COMMISSION ROYALE DES MONUMENTS ET DES SITES  
KONINKLIJKE COMMISSIE VOOR MONUMENTEN EN LANDSCHAPPEN

Objet : FOREST. Avenue Molière, 169.

Demande de permis d'urbanisme portant sur la modification du volume des annexes arrière, la façade arrière et aménagement des terrasses.

**Avis de la CRMS**

*A gauche, la façade arrière conçue par G. Hobé et son garde-corps à tendance Art Déco. A droite, la façade projetée (extraits du dossier)*

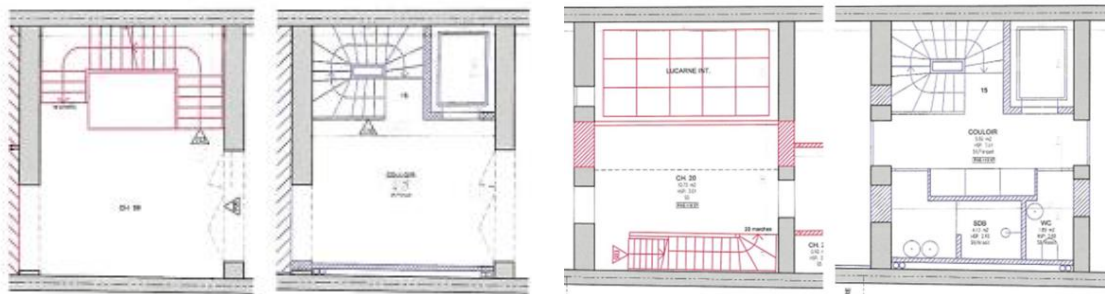
Le projet prévoit la démolition de la quasi-totalité de l'extension arrière datant de 1914 et la fusion de ses deux premiers niveaux, la réduction du volume du 2<sup>e</sup> étage, celle du volume des combles et la création d'une terrasse. Ces travaux entraînent la démolition totale/reconstruction de la façade arrière conçue par l'architecte-décorateur G. Hobé.

En revanche, si la CRMS ne s'oppose pas à certaines adaptations de l'habitation, **elle ne peut souscrire au projet de réaménagement proposé des espaces intérieurs et de la façade arrière, très destructeur pour le patrimoine. Celui-ci envisage en effet la suppression totale des deux escaliers ainsi que de la contre-verrière, qui baignent le cœur de la maison de lumière naturelle et donnent toute son ampleur à cette articulation centrale, ainsi que la démolition de la quasi-totalité des agrandissements, bien intégrés, de**

**1914 (Georges Hobé), dont l'intégralité de la façade arrière, à la composition équilibrée. Ces démolitions entraîneraient en effet la perte irréversible de la plupart des dispositifs qui présentent encore un intérêt patrimonial (ex : suppression de toutes les cheminées arrière à l'exception de celle du premier étage replacée à l'avant où une cheminée a disparu, suppression de portes intérieures, etc.).**

**Pour la CRMS, il paraît tout à fait possible de concevoir un réaménagement qui permette à la fois un apport de confort moderne à l'habitation et tire un meilleur parti des qualités patrimoniales intrinsèques du bâti, en envisageant davantage que le seul maintien et mise en valeur de sa partie à rue.  
La Commission demande de revoir le projet en ce sens.**
